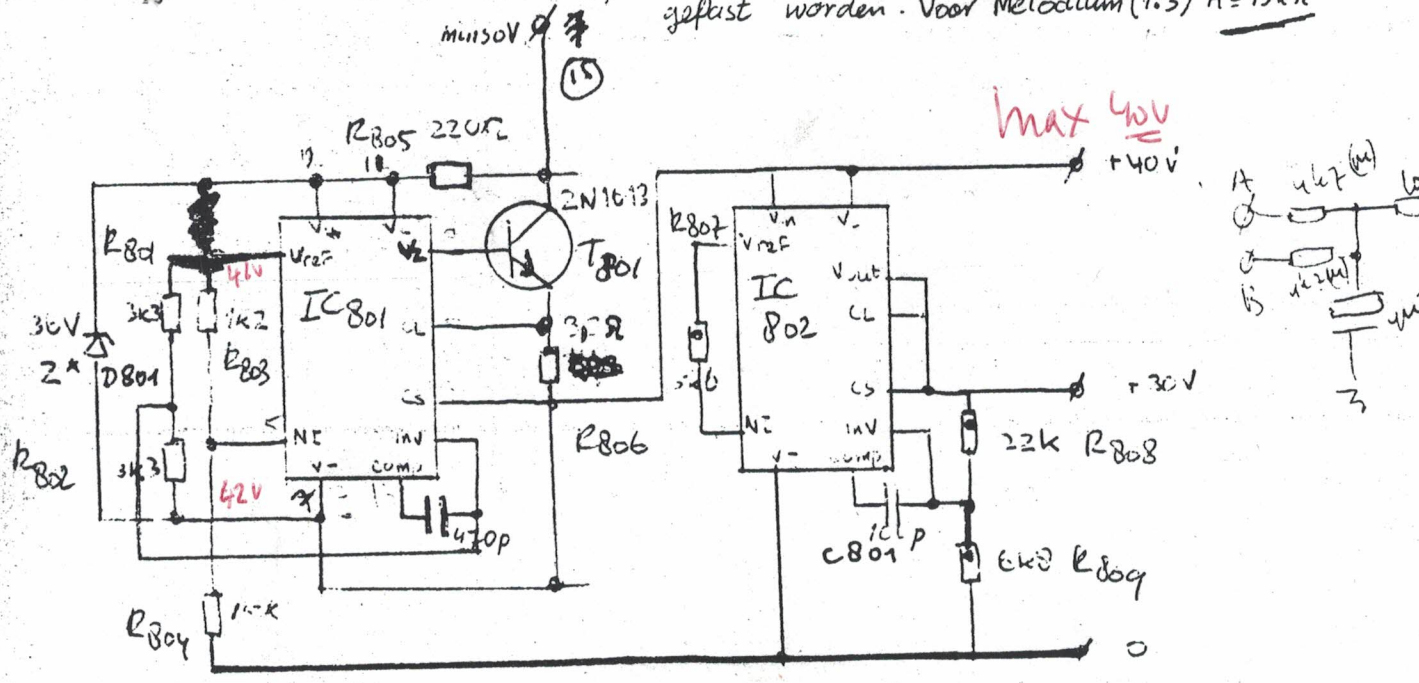
① \* R bepaalt samen met de 2 100kΩ weerstanden de ingangs-impedantie van de mic. verst. Deze is nu ca 25kΩ → belasting voor microfoon 1kΩ. Bij gebruik van een andere ~~transf. verh.~~ met een andere transf. verh. moet R aangepast worden. Voor Melodium (1:3) R = 15kΩ

\* deze zener dient slechts om de <sup>piek</sup> spanning over het IC (= V<sub>ongest.</sub> - V<sub>te</sub>) te begrenzen.
